Erasmus Gardens – Lot I – EXECUTION

PV REUNION 59

Place, Date, Heure : **CHANTIER, 29/03/2024, de 09h00 à 12h00**

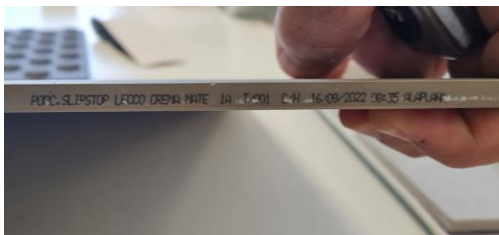
8.9. 12/10/23 09/02/24	Gestion des bornes de recharge voitures électriques : La localisation des armoires de gestion des bornes de recharge voitures doit encore être finalisée. Précision sur la limite d'intervention de EG : EG doit prévoir le départ TGBT avec asservissement incendie et bouton poussoir d'arrêt d'urgence à l'entrée du parking. EG doit aussi prévoir les chemins de câble au plafond du SS -2. Les autres	MO

interventions seront à charge de EDI.	EG	
8.10. 26/01/24 23/02/24	<u>Analyse de risque :</u> EG/TS doit vérifier que la commande de la porte sectionnelle est bien asservie à la détection incendie et donc alimentée sur un circuit de secours (groupe électrogène).	TS EG/TS MO	
08/03/24	Sur question de TS, il est décidé que les 2 portes sectionnelles (entrée à rue et parking -1) seront sur circuit électrique normal mais asservies à la centrale d'alerte incendie qui prévoira de les ouvrir lors d'une alerte incendie.
